NRA 技術報告「防潮堤に作用する最大持続波圧評価式の提案」 について(案)

令和4年7月28日
地震・津波研究部門

NRA技術報告における津波の持続波圧評価式の再検討 — 令和2年度第40回原子力規制委員会指摘事項への対応等 —

令和3年7月21日
原子力規制庁

図-2 新評価式と水理試験結果の関係

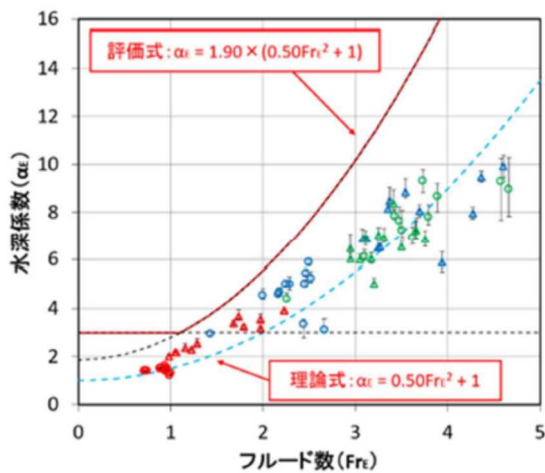
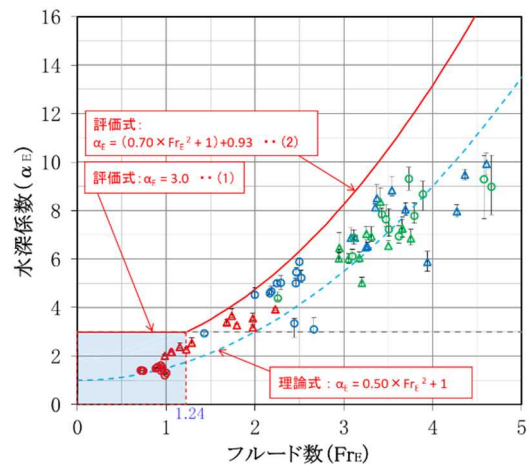
旧評価式は、水理試験結果のばらつきを対数正規分布として取り扱ったが、その保守性の考え方を整理している過程において、本来は正規分布として取り扱う必要があったことが分かった。このため、正規分布として取り扱い整理した。

また、旧評価式(図-1参照)ではばらつきを+3 σ としたが、新評価式(図-2参照)ではばらつきに係る評価を見直し、水理試験結果をほぼ包絡し十分な保守性を確保できると考えられる+2 σ とした。

新評価式を以下に示す³。なお、理論式については、見直しの対象とはしていない。

$$\alpha_E = 3.0 \quad (Fr_E \leq 1.24)^4 \quad \dots \text{式 (1)}$$

$$\alpha_E = (0.70 \times Fr_E^2 + 1) + 0.93 \quad (Fr_E > 1.24) \quad \dots \text{式 (2)}$$

式(2)は、フルード数(Fr_E)0~2.5までの水理試験結果のばらつきを包絡することを基本に、フルード数(Fr_E)0~2.5までの水理試験結果を対象とした回帰式に対し+2 σ (σ は標準偏差)を考慮した。この結果、全水理試験結果のばらつきをほぼ包絡している。

図-2 第40回原子力規制委員会での提案と今回設定した持続波圧評価式の関係

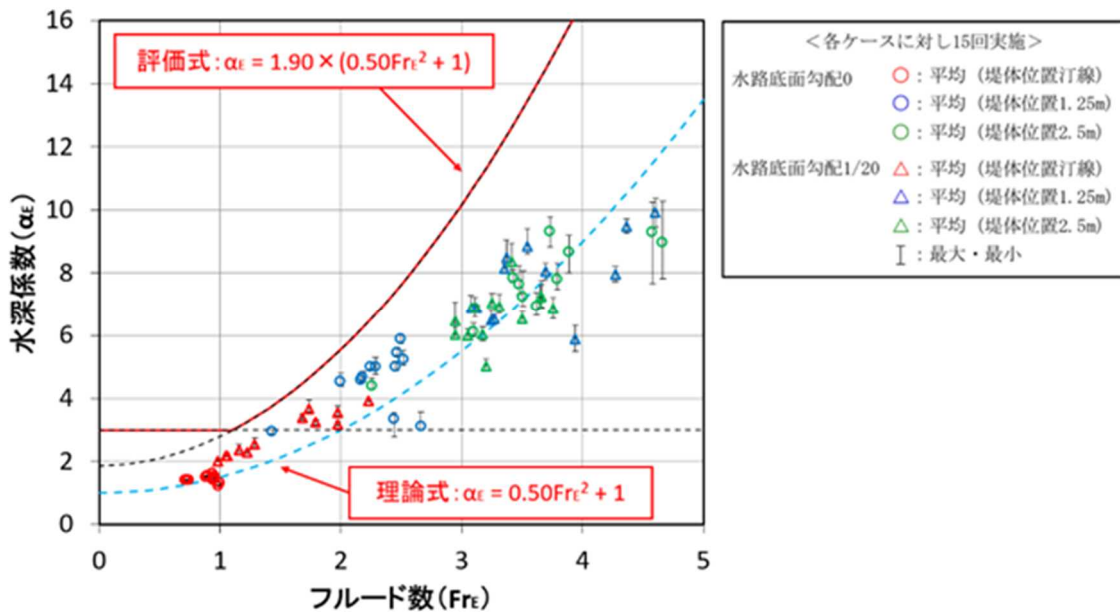
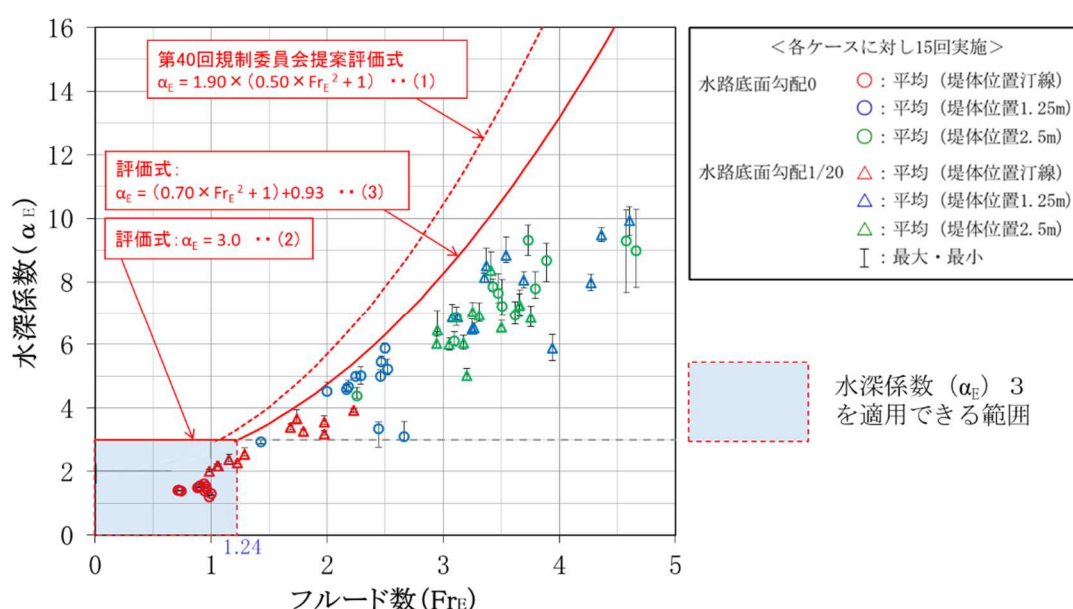
また、フルード数 (Fr) 1 以上では、フルード数 (Fr) 1 以下との連続性を考慮するとともに、水理試験結果のばらつきを包絡させる方針とした。この方針に基づき、水理試験結果のばらつきを対数正規分布として取り扱い、対数標準偏差 +2 σ 及び +3 σ を考慮した式を検討したうえで、+3 σ を考慮した式が方針に合致すると考えた (図-1 参照)。

上記(1)の持続波圧評価式は水理試験結果のばらつきを対数正規分布として取り扱ったが、その保守性の考え方を整理している過程において、本来は正規分布として取り扱う必要があったことが分かった。このため、式(1)に代えて、以下に示す持続波圧評価式を改めて設定した。

$$\alpha_E = 3.0 \quad (Fr_E \leq 1.24^7) \quad \dots \dots \dots \text{式 (2)}$$

$$\alpha_E = (0.70 \times Fr_E^2 + 1) + 0.93 \quad (Fr_E > 1.24) \quad \dots \dots \dots \text{式 (3)}$$

式(2)は、国交省の暫定指針の水深係数3の適用について、水理試験結果を包絡する範囲で拡張したものである。

式(3)は、フルード数(Fr_E)0~2.5までの水理試験結果のばらつきを包絡することを基本に、フルード数(Fr_E)0~2.5までの水理試験結果を対象とした回帰式⁸に対し標準偏差+2 σ を考慮した。この結果、全水理試験結果のばらつきをほぼ包絡している。
